nr sprawy: D10.251.70.C.2019

dotyczy: postępowania o udzielenie zamówienia publicznego w trybie przetargu nieograniczonego na „**Dostawa WYPOSAŻENIA Bloku Operacyjnego – Szpital na Zaspie**” postępowanie ogłoszone w Dzienniku Urzędowym Unii Europejskiej pod nr **2019/S 190-461675** oraz na stronie internetowej Zamawiającego.

Wyjaśnienia i zmiany treści SIWZ
oraz zmiana terminu składania i otwarcia ofert.

Pytanie 6 – dot. pakietu 4

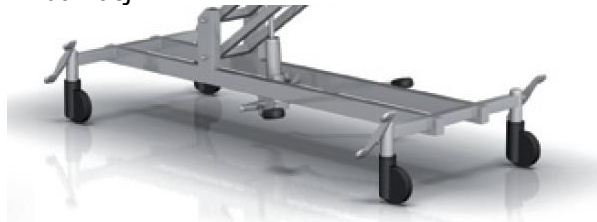
Czy Zamawiający wyrazi zgodę na zaoferowanie wózka o konstrukcji podwozia jak na poniższej wizualizacji?

Zamawiający nie wyraża zgody.
